인천광역시경제자유구역청 고시 제2019-21호

인천경제자유구역 송도국제도시 지식정보산업단지 실시계획(변경) 승인 및 지형도면 고시

◈ 변경사유

지구단위계획결정(변경)도
-건축물의용도·건폐율·용적률·높이·배치·형태·색채·건축선에 관한 계획-

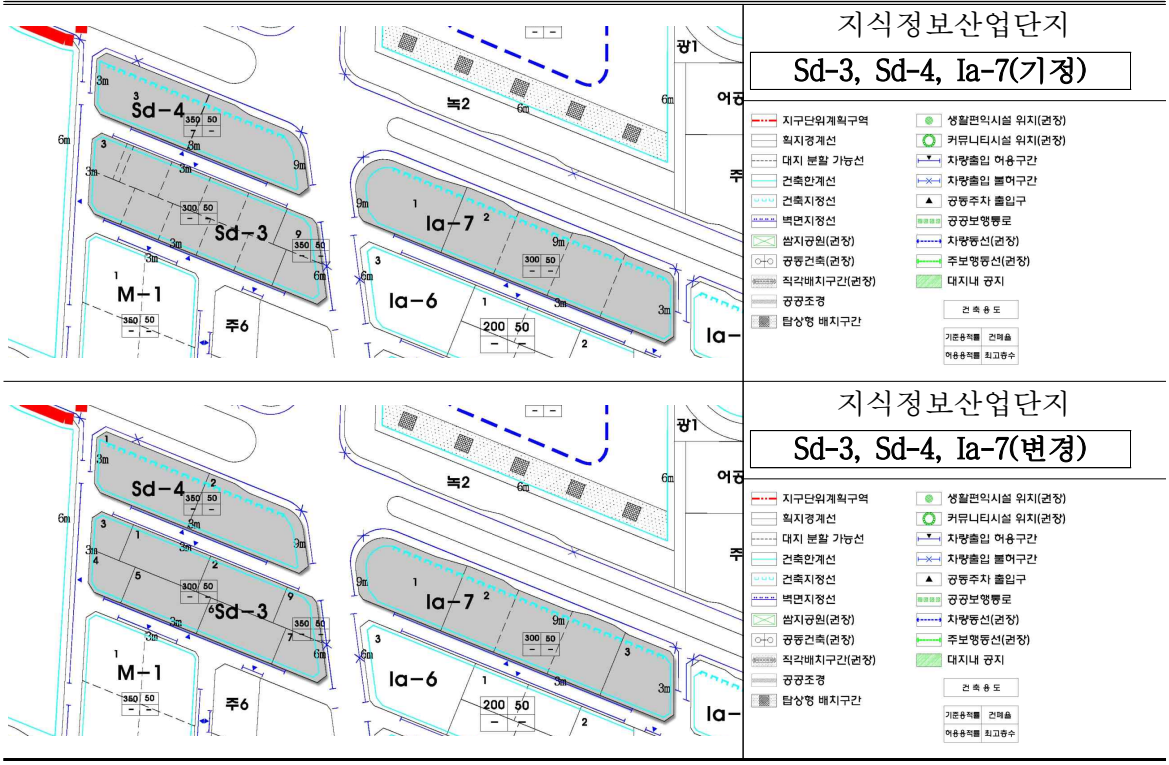
▨ 교통처리계획 (변경)

➡ 사유 : 토지 분할에 따른 Sd-3(9) 차량진출입 허용구간 변경
